DOCUMENTO CONCLUSIVO DELL'OPERA

SS 675 UMBRO -LAZIALE. TRATTA MONTE ROMANO EST CIVITAVECCHIA

| 2° STRALCIO TRATTA TARQUINIA -CIVITAVECCHIA

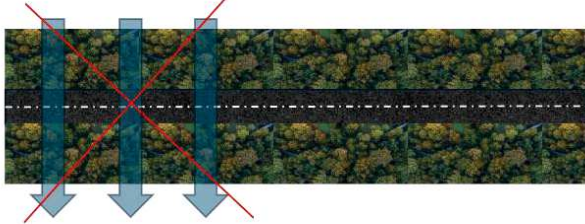
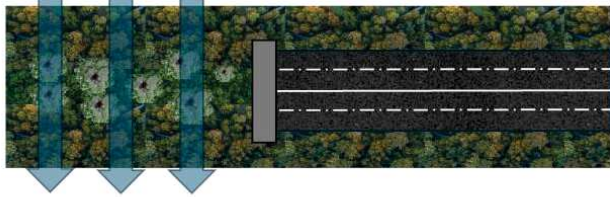
ID	SINTESI OSSERVAZIONE	ESITO	RISCONTRO CONTRIBUTO
			 <p data-bbox="1205 874 2181 1390">b. Altro aspetto importante è l'impossibilità, mantenendo l'attuale SS1 bis nella sede della Turchina di poter effettuare delle operazioni di ricucitura del habitat boschivo. Inserendo infatti l'intervento sull'attuale sede stradale, oltre ad avere un risparmio in termini di uso del suolo, è possibile effettuare delle operazioni di "ecological restoration" attraverso l'impianto al di sopra della galleria di specie autoctone (è possibile per taluni esemplari immaginare anche un operazione di espianto - per l'allargamento laterale - e reimpianto al di sopra dell'area che andrà in galleria).</p>

ID	SINTESI OSSERVAZIONE	ESITO	RISCONTRO CONTRIBUTO
			<p data-bbox="1077 316 1330 339">Impossibilità di ricucitura</p>  <p data-bbox="1077 675 1357 722">Intervento di riconnessione nel tratto in galleria</p>    <p data-bbox="1160 1031 2175 1361">In ultimo appare importante evidenziare come, superato il bosco della Turchina, dal punto di vista tecnico/geologico si riscontra una problematica legata alla zona in frana presente tra il KM 7 ed il KM 8 della soluzione Magenta, che in questa soluzione Ibrida si intercetta tra il viadotto di 210 metri e la successiva galleria naturale di 920 metri; ; in questo tratto in destra idrografica del Fosso Cavone sono presenti almeno 6 corpi di frana</p>

Interferenze geomorfologiche tracciati Magenta, Viola e Ibrido.

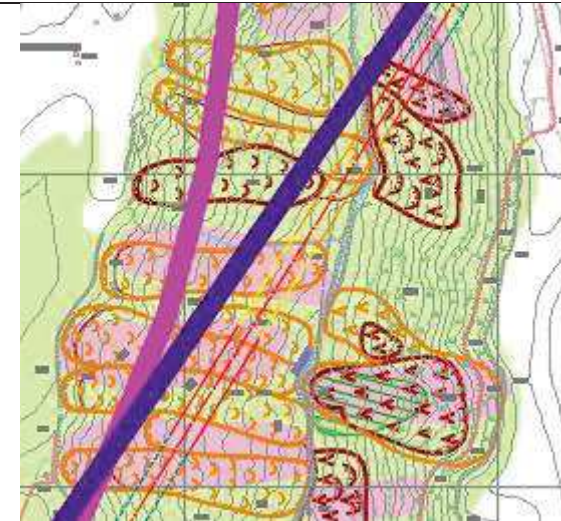
ID	SINTESI OSSERVAZIONE	ESITO	RISCONTRO CONTRIBUTO
			<p>in stato quiescente e attivo i quali sarebbero attraversati con modalità che comprendono per un breve tratto il viadotto e quindi lo scavo e il riporto. Queste due ultime modalità si sconsigliano in generale in un'area in frana e in questo caso in particolare poiché interferiscono con il piede della frana stessa.</p> <p>Il tracciato Magenta pur attraversando la medesima area intercetta i dissesti nella porzione superiore con un viadotto basso.</p> <p>Altra criticità della soluzione Ibrida, dal punto di vista geomorfologico si rileva all'imbocco della galleria in sinistra idrografica del Fosso Cavone, che avverrebbe in una zona perimetrata dal PAI ove è indicato un corpo di frana di scorrimento - attiva.</p>

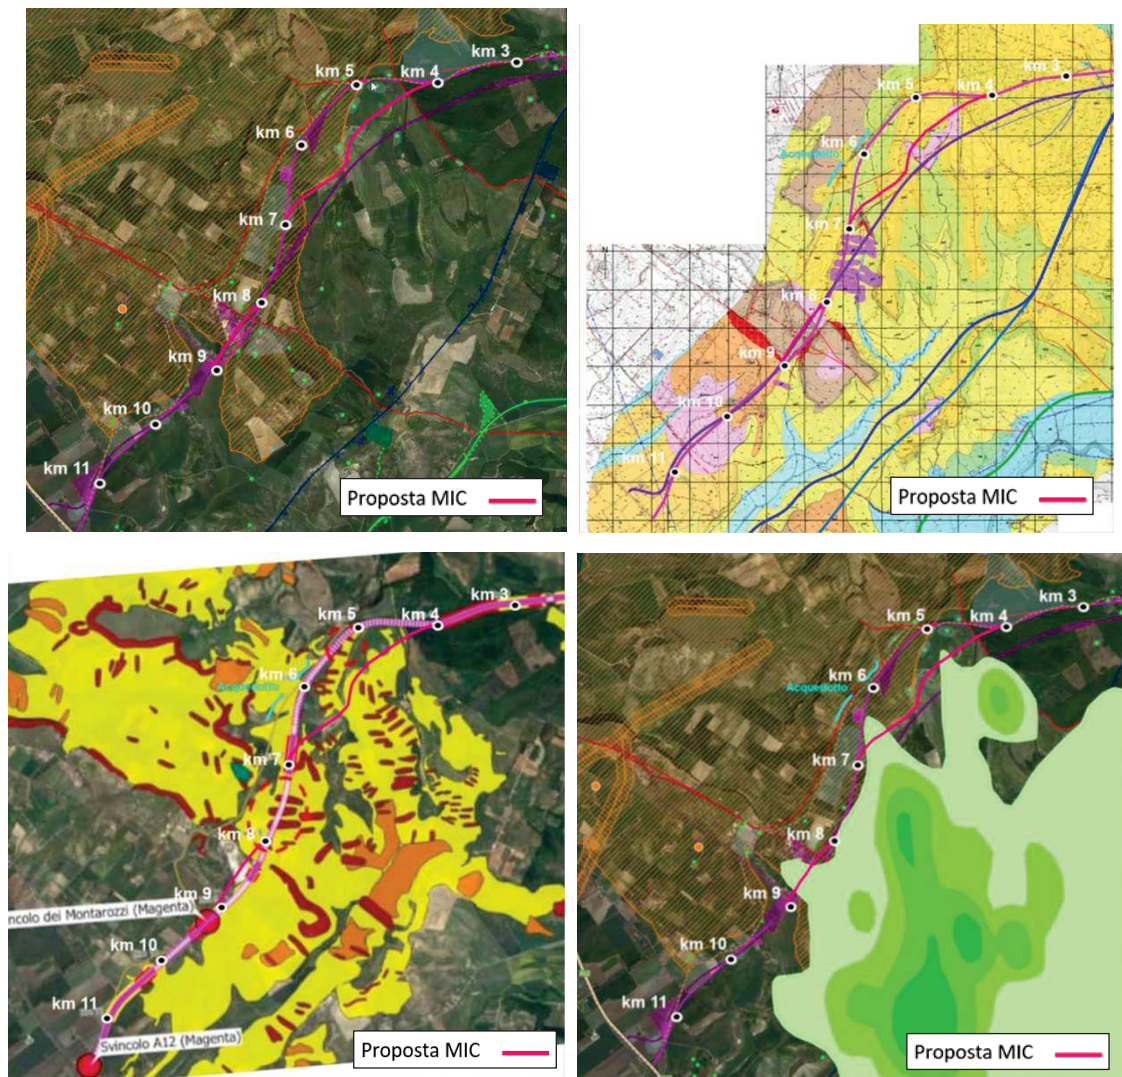
Particolare attenzione è stata inoltre fornita alla proposta di riconfigurazione del tracciato Magenta proposta dalla Soprintendenza, condiviso con la Direzione generale archeologia, belle arti e paesaggio del Ministero della cultura, il quale prevede alcune modifiche per l'alternativa Magenta che persegue i seguenti obiettivi:

- 1) Ridurre l'impatto fisico e paesaggistico con l'acquedotto settecentesco (in azzurro nella cartografia allegata) e con il vicino altopiano della Civita (sede dell'antica città etrusca e romana e punto di massimo interesse del territorio);

- 2) Risolvere l'interferenza immediata con la viabilità locale, dal momento che la SS1bis costituisce attualmente l'unico accesso all'area archeologica della Civita e ad alle necropoli settentrionali di Tarquinia;

- 3) Marginalizzare l'interferenza con la buffer zone del sito UNESCO (rilevando che nel caso del percorso magenta, seppure ricalcando il percorso esistente della SS1bis, risulta persino maggiore rispetto a quella del percorso viola)

- 4) Ipotizzando diverse soluzioni di attraversamento di alcuni siti di interesse archeologico posti lungo il percorso della SS1bis nel tratto immediatamente ad ovest della Macchia della Turchina;

- 5) Evitando l'attraversamento del Cavone di Tarquinia nel tratto non interessato dalla cava, che presenta elevatissimo rischio archeologico dovuto alla presenza dell'omonima necropoli etrusca, rivalutando la soluzione già individuata nel caso del percorso viola;

- 6) Mitigando l'interferenza visiva del tratto all'aperto (rilevato/trincea) previsto nel Cavone dai punti di vista vicini del margine SE dei Monterozzi e del Pisciarelllo.

Figura 2 Interferenza con le aree in frana

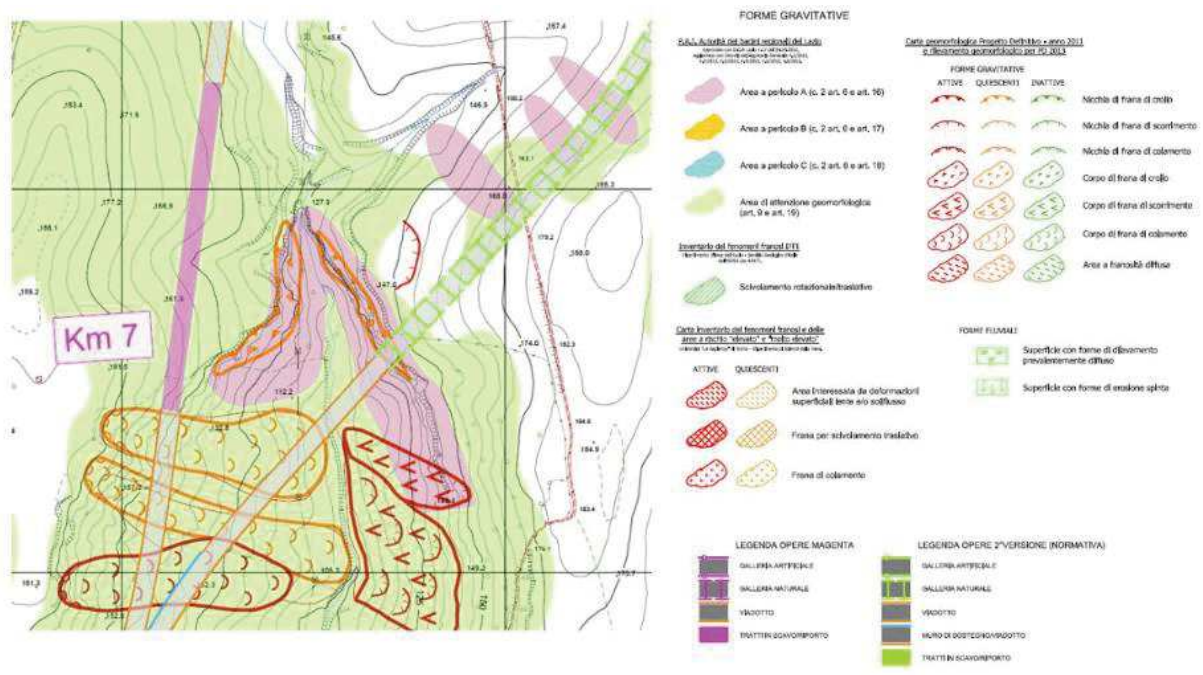
Dalla disamina della proposta di riconfigurazione MIC, emerge come le aree attraversate, ed in particolare la Valle del fosso del Cavone, presentino caratteristiche di estrema rilevanza sotto il profilo archeologico e paesaggistico tanto da essere ricomprese nell'area buffer del sito Unesco che ne riconosce il loro valore universale eccezionale.

A questa condizione di estremo interesse archeologico e paesaggistico si combinano condizioni geomorfologiche che presentano invece criticità significative per la presenza di pendii in frana.

Nel complesso quindi si rappresenta una situazione di estrema delicatezza che impone, nella successiva fase di redazione del progetto di fattibilità tecnico economica (PFTE), di approfondire con una serie di indagini mirate sia gli aspetti archeologici (approfondendo la conoscenza delle aree a rischio archeologico/VPIA 2022) che di ottimizzazione piano altimetrica del tracciato.

Figura 4 Variante plano-altimetrica alla Proposta MIC, dettaglio in corrispondenza dello svincolo dei Monterozzi e della cava (sinistra) Studio della sensibilità visiva (destra)

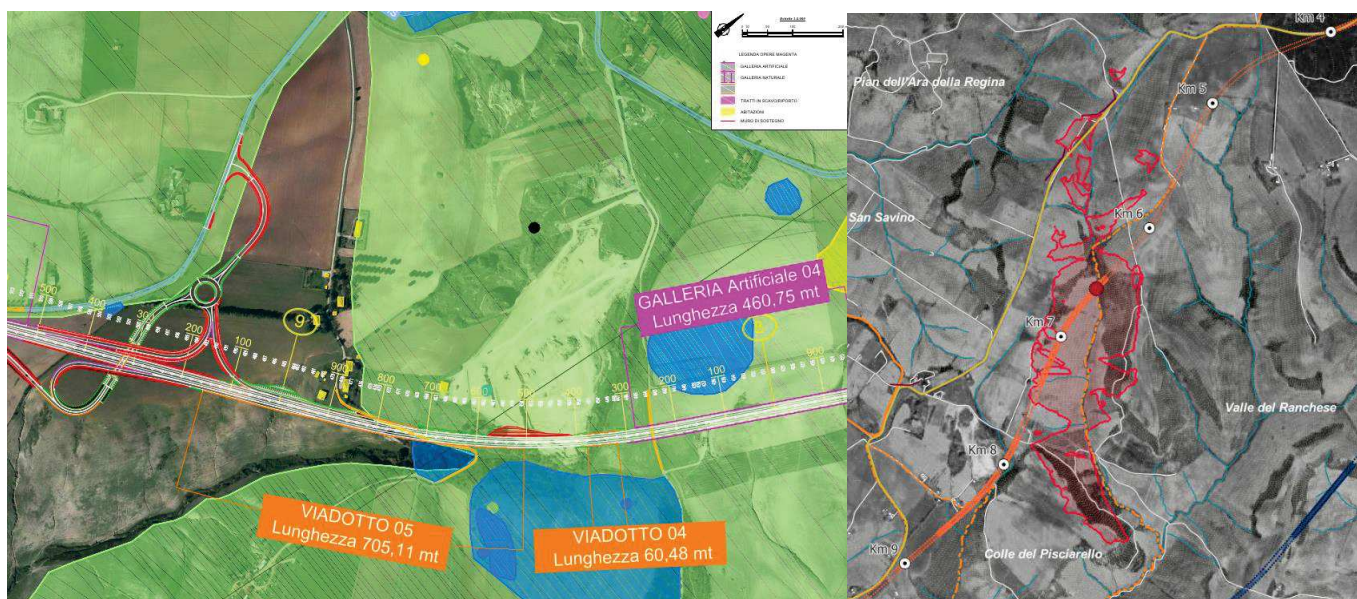
L'intervento è quindi stato esaminato sotto il profilo geomorfologico (presenza di frane) sia sotto il profilo dei vincoli archeologici e paesaggistici, sempre con riferimento alla soluzione geometrizzata al fine di rispettare i vincoli imposti dalla normativa tecnica per la realizzazione delle strade.
